Рабочая группа по вопросам освещения и световой сигнализации

Семьдесят вторая сессия

Предложение по дополнению к поправкам серии 01 к Правилам № 112 (фары с асимметричным лучом ближнего света)

Представлено экспертом от Франции*

Рис.1 Распределение света

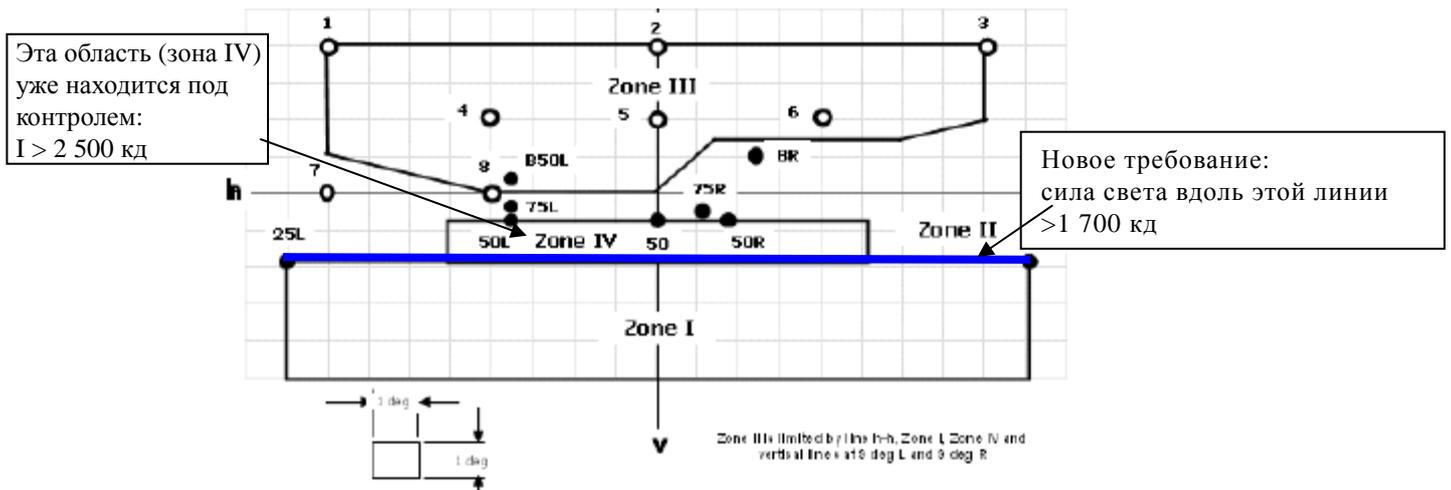
4. Кроме того, поскольку СИД надежнее источников света с нитью накаливания, то на дорогах будет меньше автомобилей "слепых на один глаз".
5. При рассмотрении неофициального документа GRE-71-09 некоторые эксперты отметили, что уменьшение потока светодиодного источника света может повлиять на распределение света пучка данной формы. Аналогичная обеспокоенность применима и к источникам света других типов. Поэтому предложение было изменено таким образом, чтобы можно было убедиться, что сила света вдоль линии 25L–25R выше нижнего предела.

"6.2.9 Вдоль горизонтальной линии между 25L и 25R сила света должна составлять не менее 1 700 кд;

Рис. 2 Световой поток в полупространстве: 265 лм.

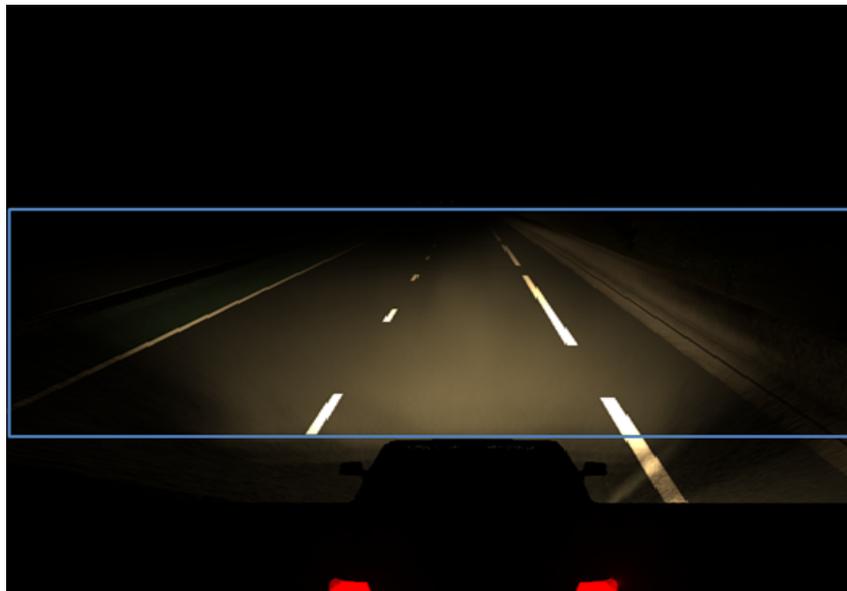
6. Кроме того, для обеспечения безопасного выходного светового потока предлагается добавить требование о минимальном световом потоке фары в переднем полупространстве (см. рисунок ниже).

световой поток в переднем прямоугольном полупространстве (горизонтально (30° L 30° R) – вертикально (10° D-0°)) должен составлять не менее 250 лм".
